Beschlussvorlage

Bauleitplanung - Bebauungsplan Nr. 32, 4. Änderung "Gebiet südlich der Münchner Straße westlich der Jakob-Wagner-Straße- verkürzte Beteiligung der Öffentlichkeit und der Träger öffentlicher Belange nach § 3 Abs. 2 und § 4 Abs. 2 Baugesetzbuch – Behandlung der Stellungnahme zu den vorgebrachten Anregungen und Einwendungen und ggf. Satzungsbeschluss

Abb. 1 Auszug aus BP 32 Wendelsteinstraße 14 (Fl.-Nr. 94/8)

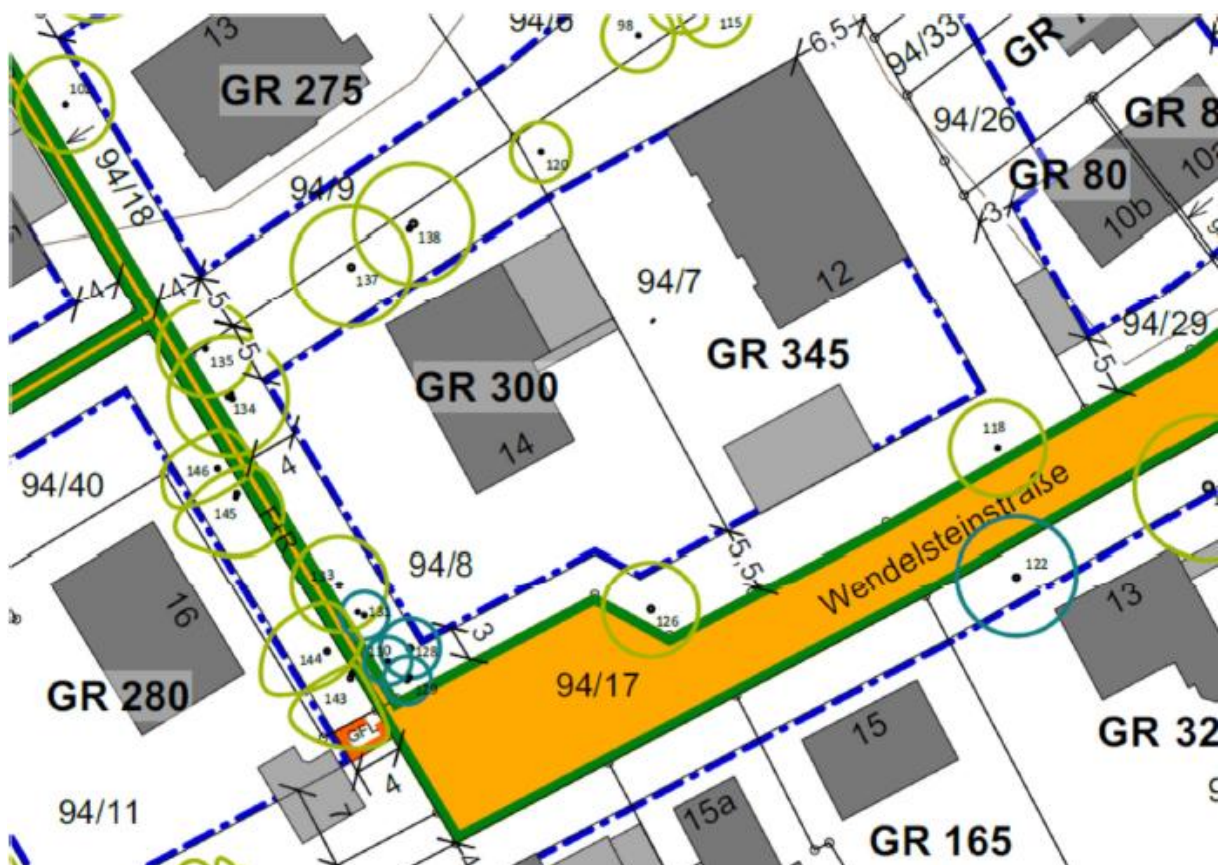
Im aktuellen Entwurf der Planzeichnung des BP Nr. 32 hat in der Wendelsteinstraße 14 die Baugrenze im Norden einen Abstand von fünf Metern, im Westen von vier Metern und im Süden von drei Metern bzw. im Einfahrtsbereich von 5,50 Metern zur Grundstücksgrenze.

Nach Ansicht des Umweltamts sollte im gesamten Umgriff des Bebauungsplans Nr. 32 die Baugrenze immer mit einem Mindestabstand von 1,5 Metern zu den in der Planzeichnung des Bebauungsplans dargestellten Baumkronen der Bestandsbäume festgesetzt werden. Bei diesem Grundstück mit der Fl.-Nr. 94/8 bedeutet das, dass im Norden die Baugrenze auf einen Abstand von 7 Metern zur Grundstücksgrenze verschoben wird und im Westen sowie im Süden auf einen Abstand von 6 Metern.

Der Anregung wird gefolgt. Die Bauräume sind dahingehend abzuändern, dass ein Abstand von mind. 1,5 m von den dargestellten Kronenbereichen erzielt wird. Die dadurch entstehenden Versprünge in den Baugrenzen werden zugunsten des Schutzes der festgesetzten Bäume akzeptiert.

Der Anregung wird nicht entsprochen. Die einheitliche städtebauliche Wirkung soll nicht aufgegeben werden. Die Bauräume bleiben aufgrund der städtebaulichen Wirkung so bestehen.

Auszug aus Bebauungsplan Nr. 9 (gut zu erkennen, wie Bäume in die Bauräume „hineingeplant“ wurden)

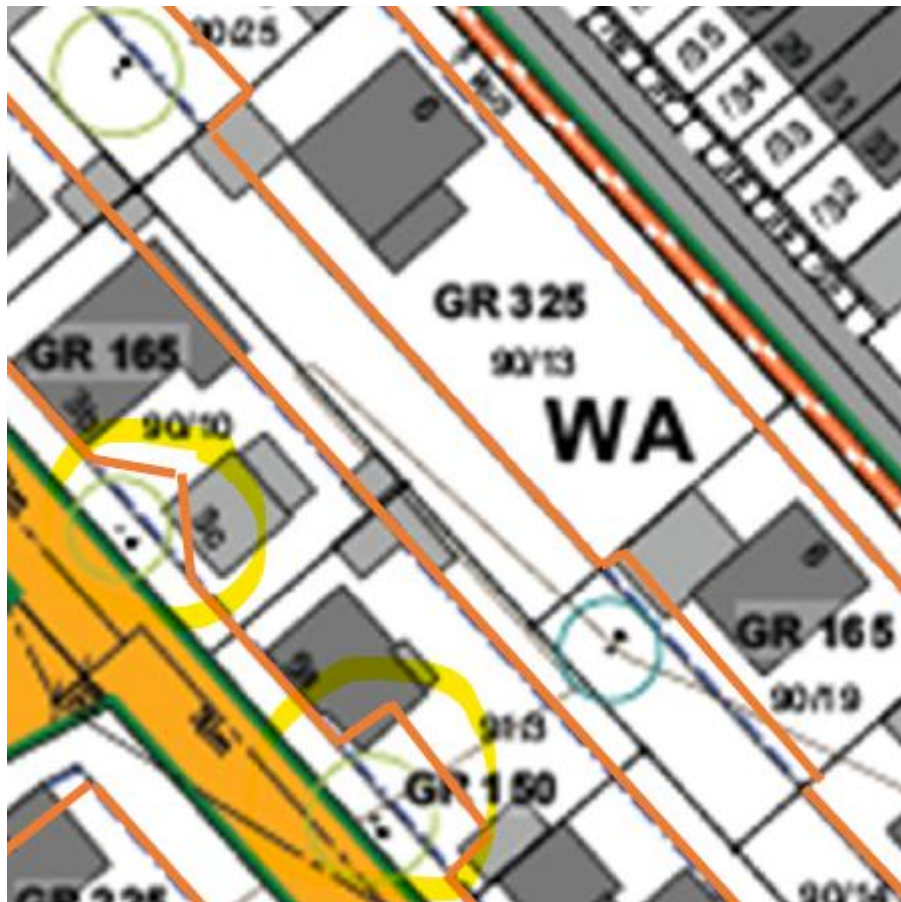
Beispielhaft für die negativen Auswirkungen einer solchen Regelung kann der Bebauungsplan Nr. 9 angeführt werden. Hier ragten die Kronenbereiche der Bestandsbäume teilweise in erheblichem Maß in den Bauraum hinein. Nachdem das Baurecht innerhalb des Bauraums dem Baumschutz vorgeht, konnte im Rahmen des Vorhabens am Ende der Jahnstraße nicht verhindert werden, dass drei Bäume gefällt werden durften.

Um weitere Fälle dieser Art zu vermeiden, wird vorgeschlagen, die zukünftig Bauräume in Bebauungspläne so festzusetzen, dass diese einen Mindestabstand von 1,5 m zu den Baumkronen einhalten.
